これまでの委員からの質問への回答 (第3回分科会時の質問)

2022年8月2日

第3回分科会時の質問

原子炉容器評価対象部位

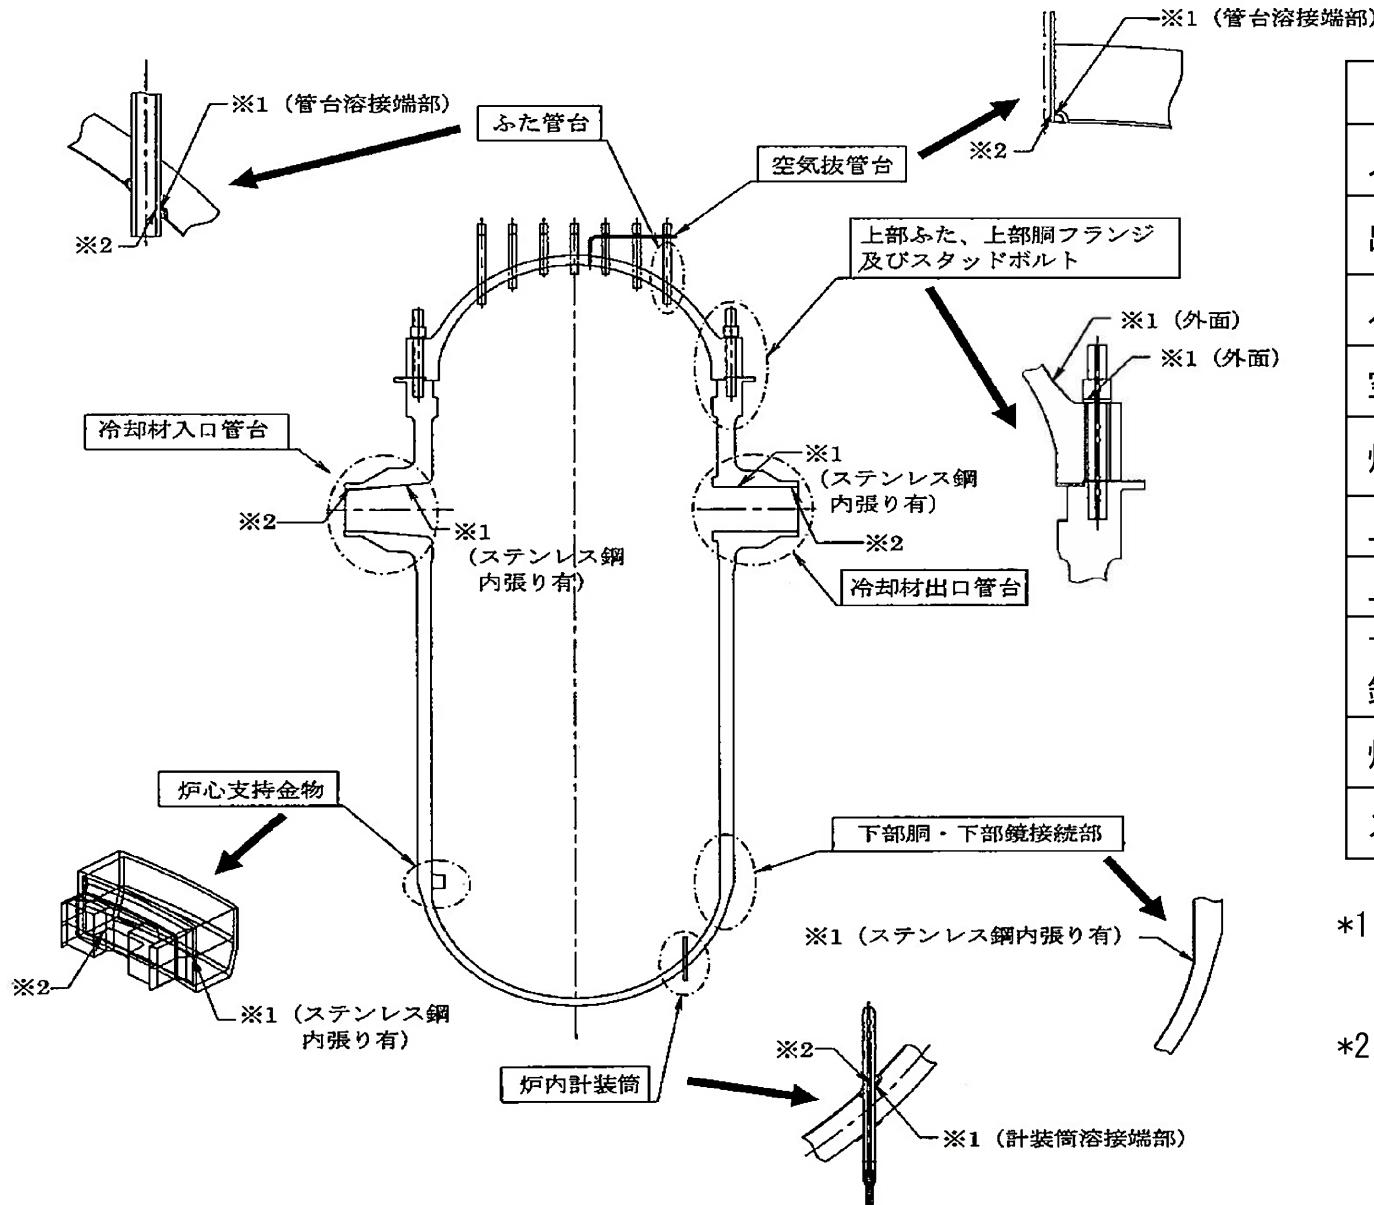
30年時点でのUF値がいろいろとあるのであれば、最も厳しい代表例でもよいので示すこと。

川内1号炉の原子炉容器及び最も厳しい部位を代表として、30年時点のUF値及びPLM30への記載値を示す。なお、疲労累積係数は小数点以下3桁表示としているため0.001未満は全て0.001表示となる。

評価部位 (原子炉容器)	疲労累積係数(許容値: 1以下)			
	設計・建設規格による解析		環境疲労評価手法による解析	
	30年時点UF値	PLM30記載値 (60年時点)	30年時点UF値	PLM30記載値 (60年時点)
①冷却材入口管台	0.017	0.036	0.001	0.001
②冷却材出口管台	0.019	0.043	0.001	0.001
③ふた管台*	0.009	0.099	0.001	0.001
④空気抜管台*	0.001	0.011	0.001	0.001
⑤炉内計装筒	0.057	0.126	0.002	0.004
⑥上部ふた*、上部胴フランジ	0.001	0.007	非接液部	非接液部
⑦下部胴・トランジションリング・ 下部鏡板接続部	0.002	0.004	非接液部	非接液部
⑧炉心支持金物	0.003	0.005	0.001	0.001
⑨スタッボルト*	0.018	0.199	非接液部	非接液部

歩廊（上側）

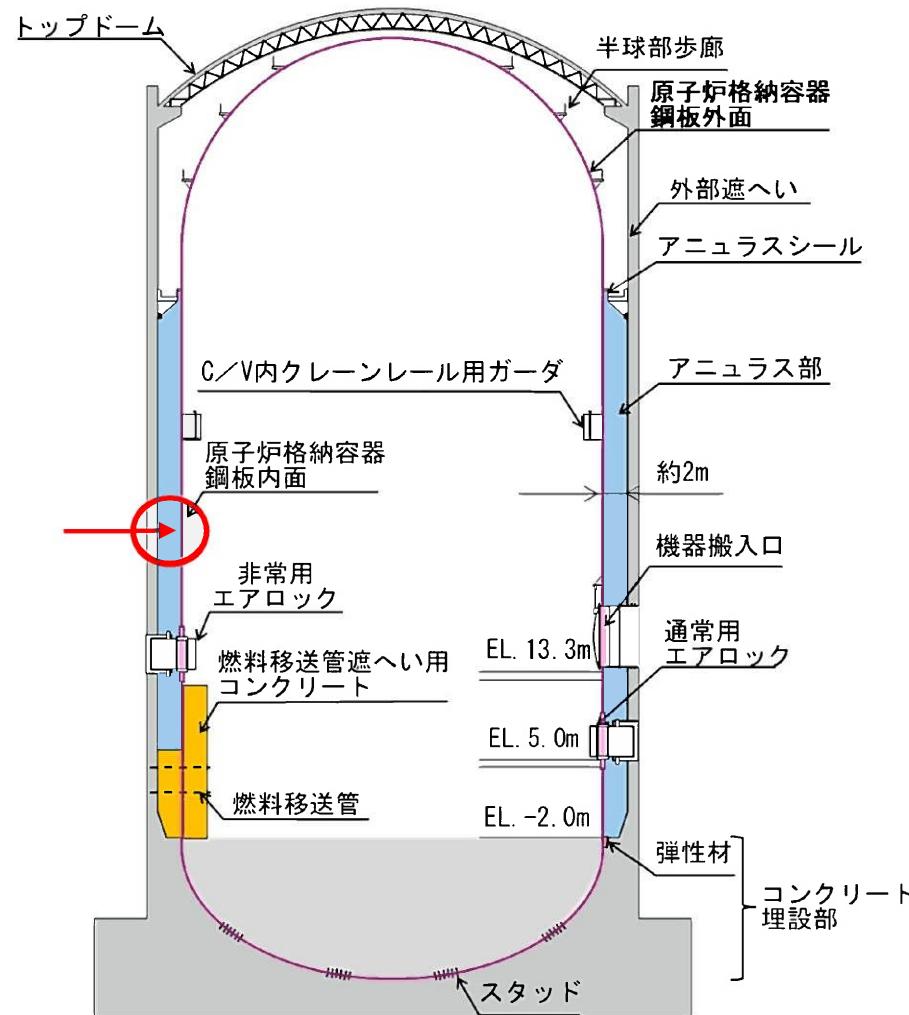
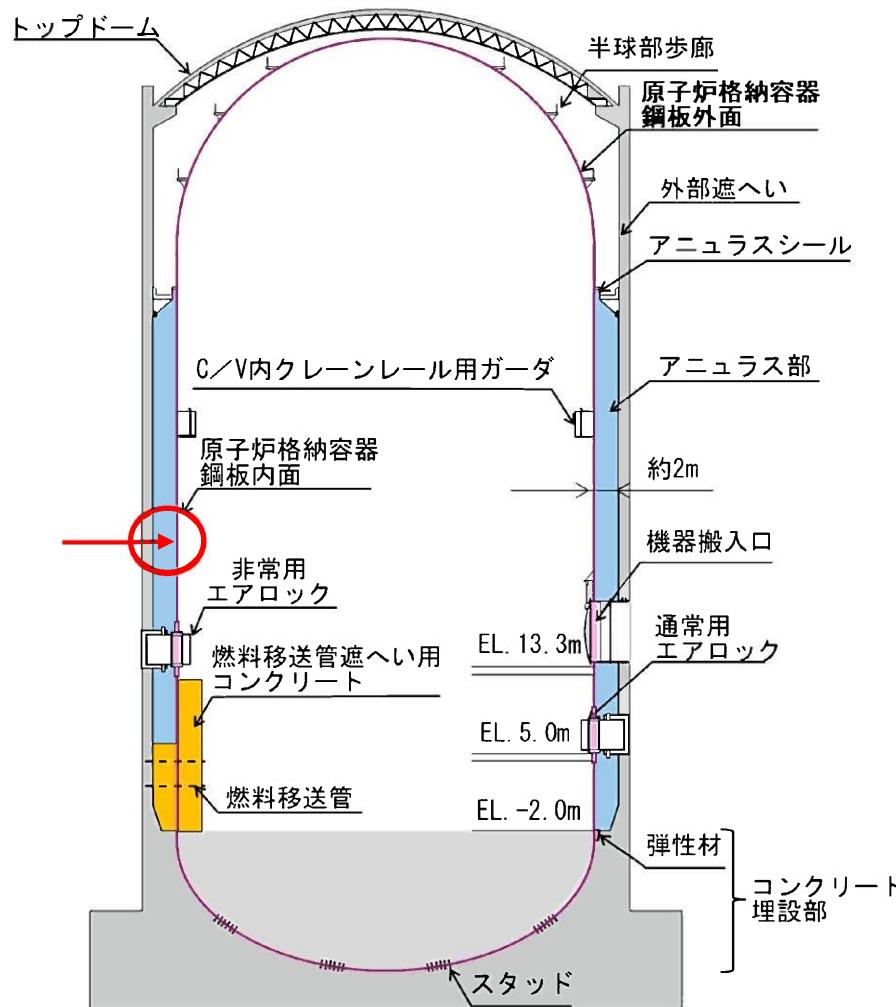
C/V半球部の歩廊などパットを当てて溶接していると思うが、アニュラス側の鋼板の写真を提示すること。

以下に示す。

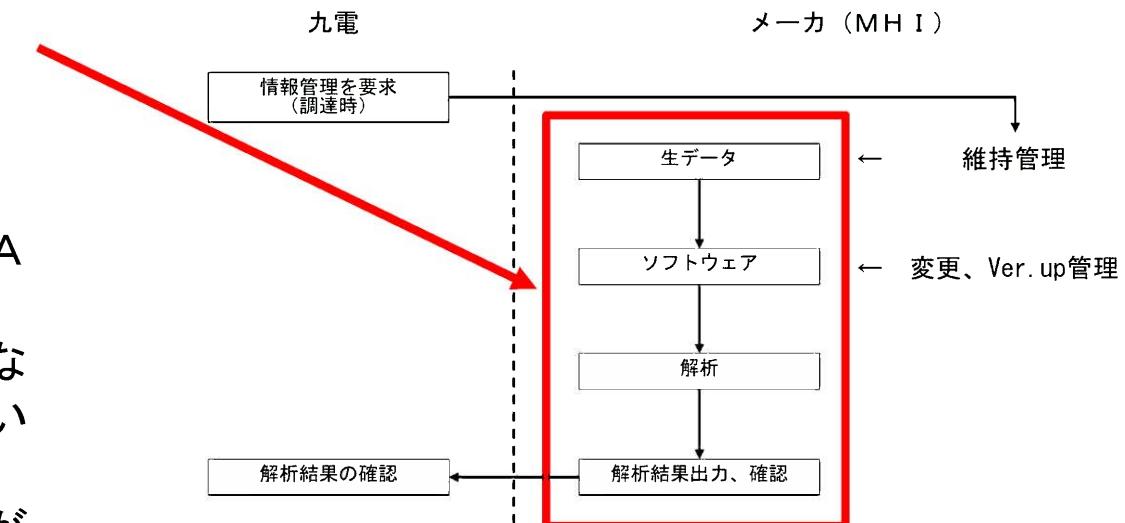
検査データの信頼性の観点から、九電の関与について説明すること。

原子炉容器特別点検に関する非破壊試験の生データ記録は、メーカー報告書には添付されていないが、メーカー（MHI）工場に出向き、全数、生データを確認している。

- UT記録については、抽出基準（DA C20%）を超える高さの反射波のデータを抽出し、割れその他の有意な欠陥の有無を、有資格者が判定していることを確認。
- ECT記録については、信号レベルがベースノイズと比較して明らかに認識可能な信号を抽出し、複数周波数のデータを確認し、それらの整合性により、有意な欠陥の有無を、有資格者が判定していることを確認。

炉心領域部コンクリート内温度分布図
(第3回分科会 資料2 P.11より抜粋)

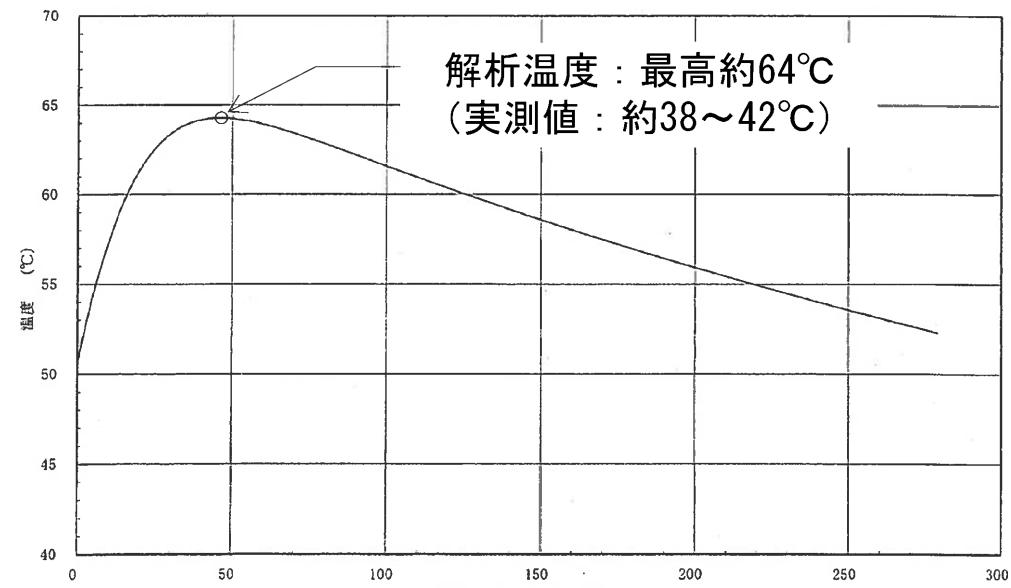
1次遮蔽壁の解析温度が制限値に近いため、温度計測結果を示すこと。

解析温度が制限値に近い値となっているのは、下記のように解析モデルや入力条件に保守性を持たせていることによる。

一方、温度の実測値は下表のとおりであり、解析温度と比較して、炉心領域部では20°C程度、原子炉容器サポート直下部では10°C程度低いことを確認している。

炉心領域部	原子炉容器 サポート直下部
温度制限値	65°C	
PLM30での解析温度	約64°C	約55°C
実 測 値 ※	2019年	約40°C
	2020年	約38°C
	2021年	約42°C
	約43°C	約41°C
	約46°C

内部コンクリート（1次遮蔽壁）の概要図

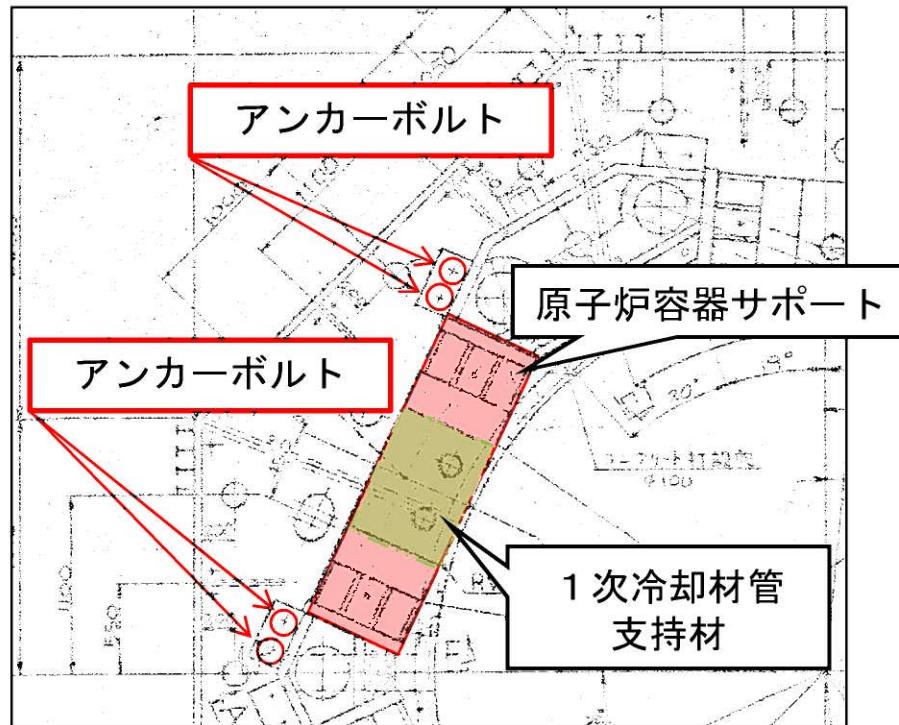
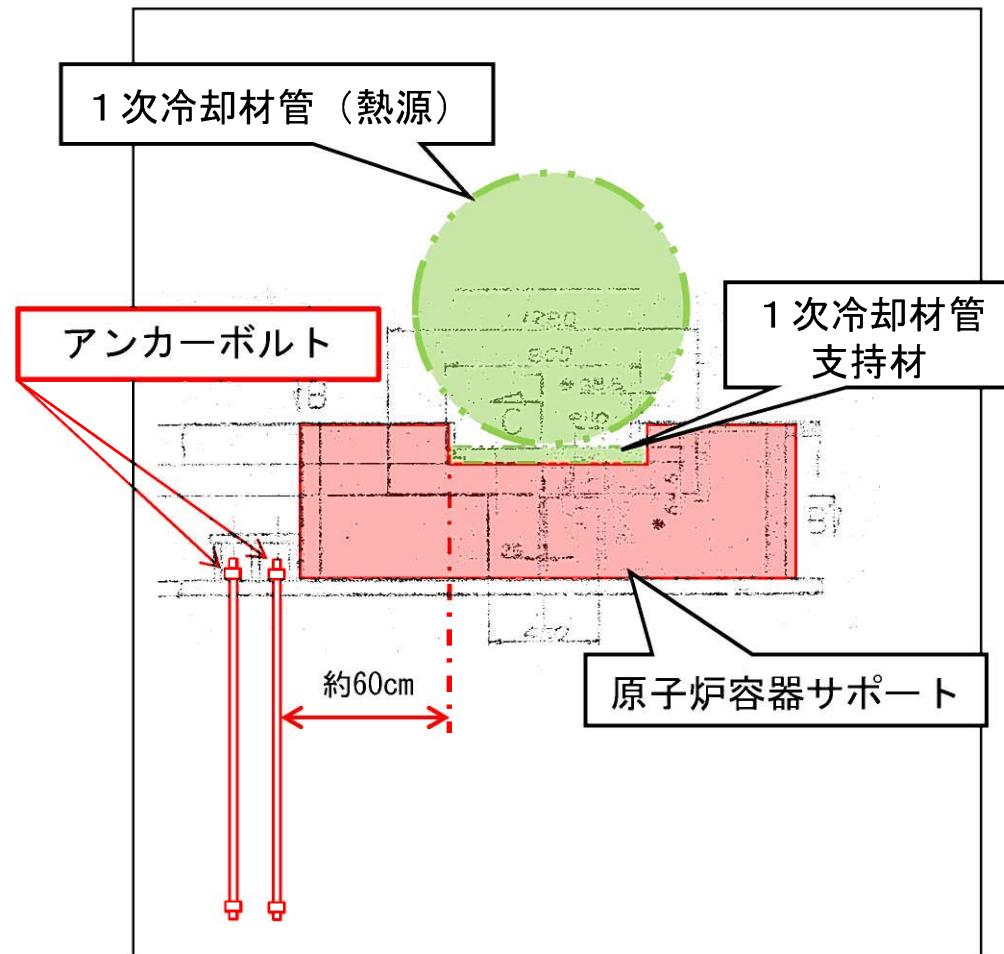
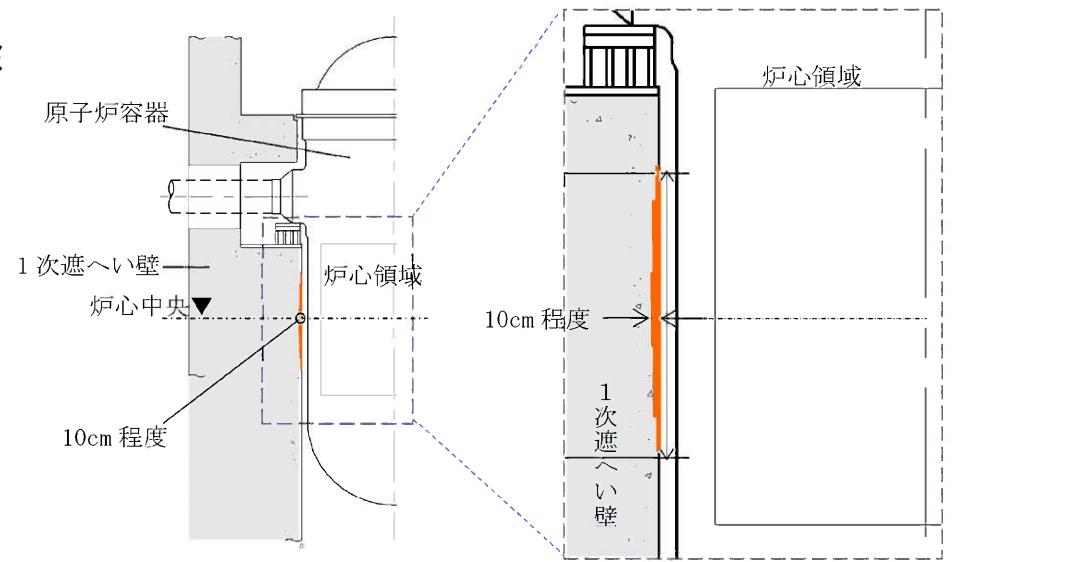
原子炉容器を支えているサポート部のアンカーボルトについて説明すること。

原子炉容器サポート部は、下図のとおりアンカーボルトで固定されている。

- ・原子炉容器サポートと比較して小さく部分的に配置されていること
- ・熱源である1次冷却材管を支持する支持材端部から約60cm以上離れていること

などから、熱源付近の温度が高温となるエリアに及ぼす影響は小さいため、解析モデルにアンカーボルトは反映していない。

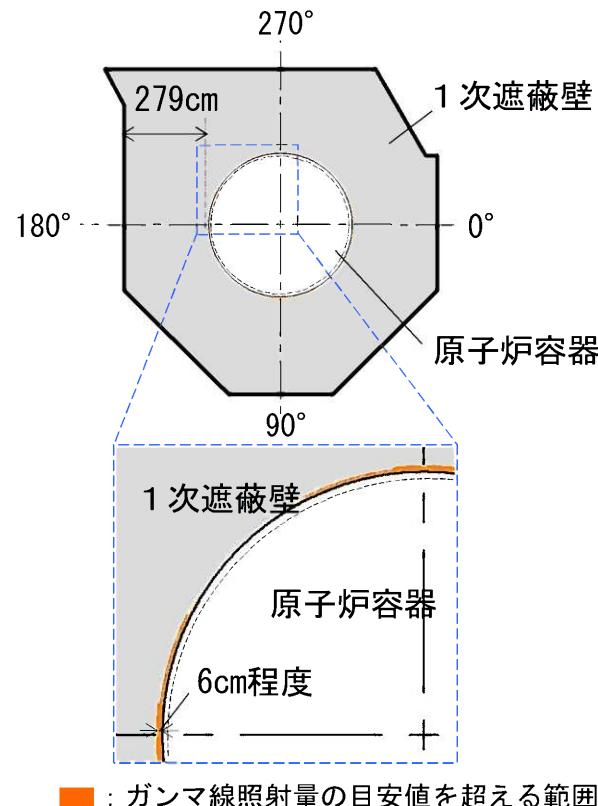
1978年のHilsdorf他の文献発表後、時間が経過しているが、最新知見と比較して妥当であることを説明すること。

- 30年PLMでは、Hilsdorf他の文献から、強度低下の目安値として $1 \times 10^{20} \text{n/cm}^2$ を採用していた。
- その後、小嶋他の文献※1によると $1 \times 10^{19} \text{n/cm}^2$ の中性子照射量から強度が低下する可能性があることが確認されている。
- 最新知見を踏まえると川内1号炉の運転開始後60年時点で予想される炉心領域部の中性子照射量は、 $4.7 \times 10^{19} \text{n/cm}^2$ となるが、照射量が $1 \times 10^{19} \text{n/cm}^2$ を超えるコンクリートの範囲は、深さ方向に最大で約10cm程度であり、1次遮蔽壁の(最小壁厚279cm)に比べて十分小さいことから、構造強度上問題とならない。
- また、照射量が $1 \times 10^{19} \text{n/cm}^2$ を超える範囲を除いた構造体の耐力が地震時の鉛直荷重などの設計荷重を上回ること、内部コンクリートの最大せん断ひずみ※2の評価に対しても影響がないことを確認している。
- 再評価の結果は、当社HPにて公表しており川内1号炉は2021年6月15日、川内2号炉は2021年7月26日に安全性向上評価届出書にて原子力規制委員会へ届出済。

1次遮蔽壁平面図
(第3回分科会 資料2 P. 15より抜粋)

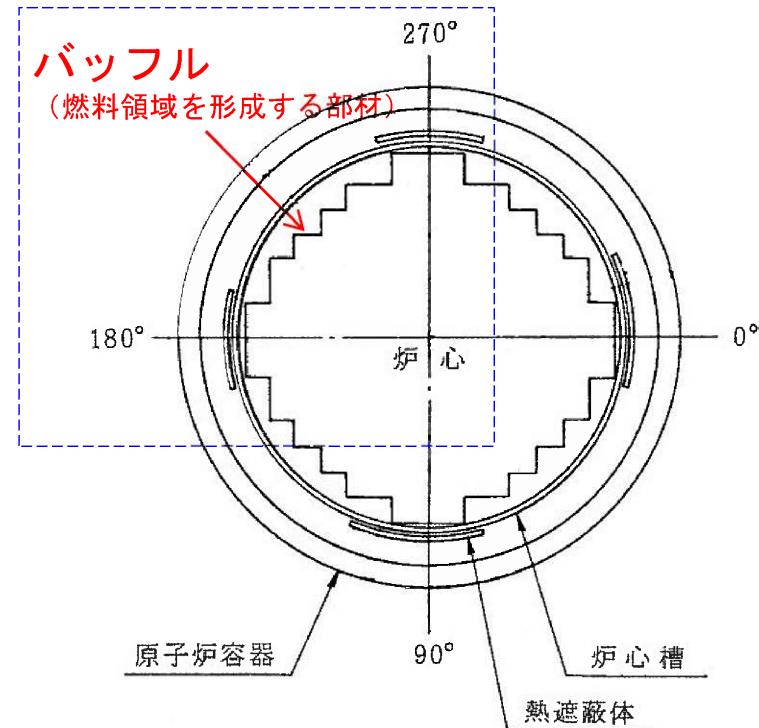
ガンマ線照射量が全方位で均一でない理由を説明すること。

原子炉容器内のバッフルの配置は下図のとおりであり、燃料が1次遮蔽壁に近い0°、90°、180°及び270°付近が、その他の範囲に比べて、ガンマ線照射の影響が大きくなる。
